改善箇所説明図

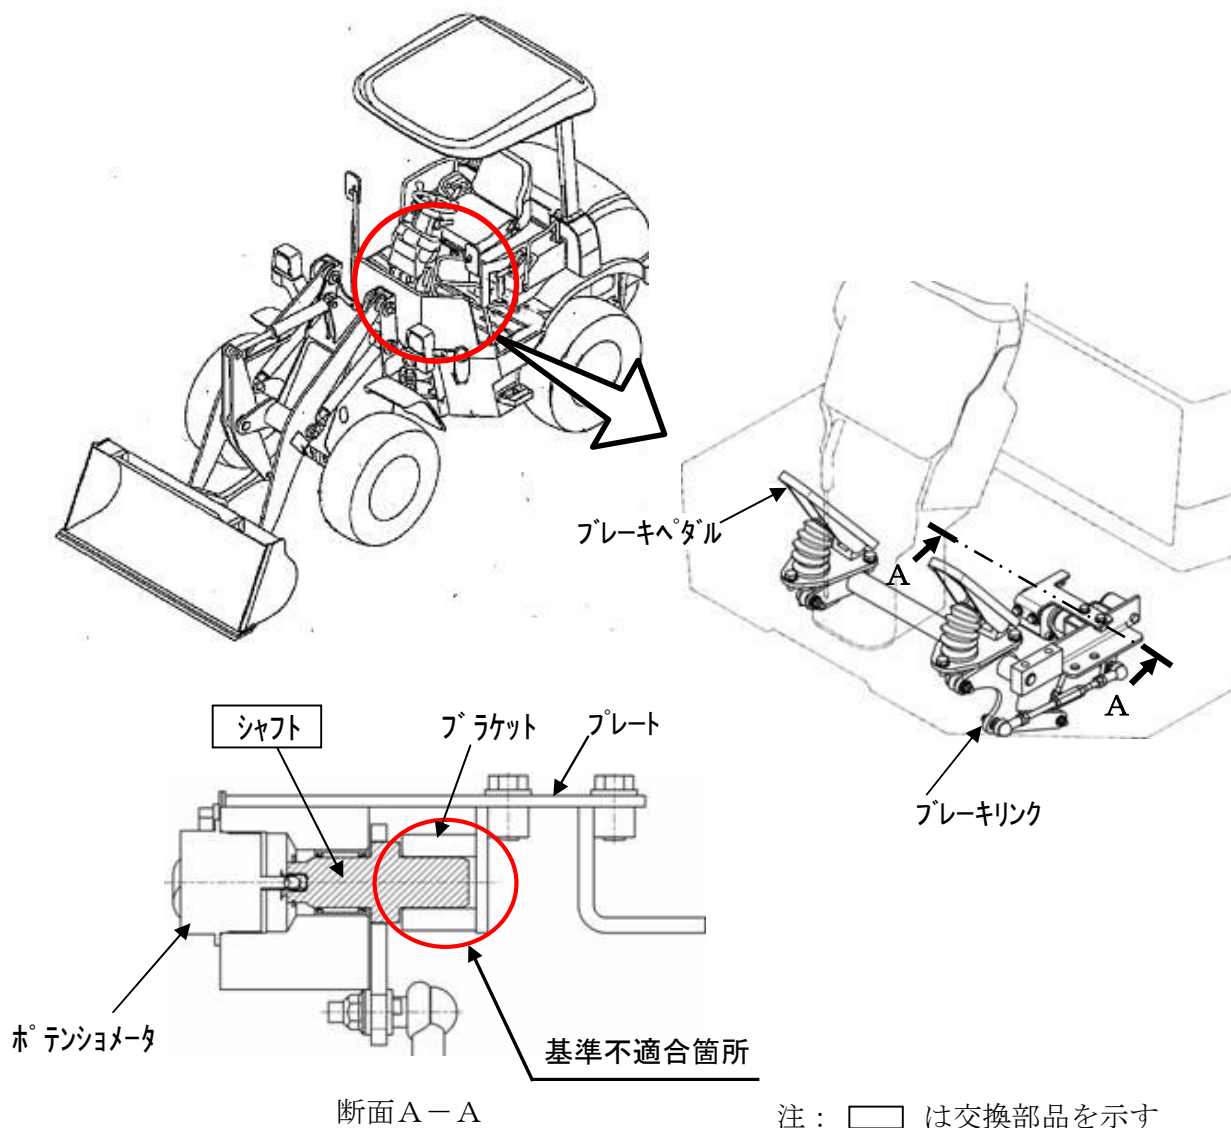
（ブレーキペダルの踏み込み量を計測するポテンシオメータにおいて、取付けシャフトの支持方法が不適切なため、当該シャフトが滑らかに動かないものがある。そのため、そのままの状態で使用を続けると、ブレーキ操作後にペダルが戻らず、走行不能になるおそれがある。）

全車両、ポテンシオメータ取付けシャフトを対策品と交換し、支持方法を変更する。

プレート上面に白ペイントを塗布する。
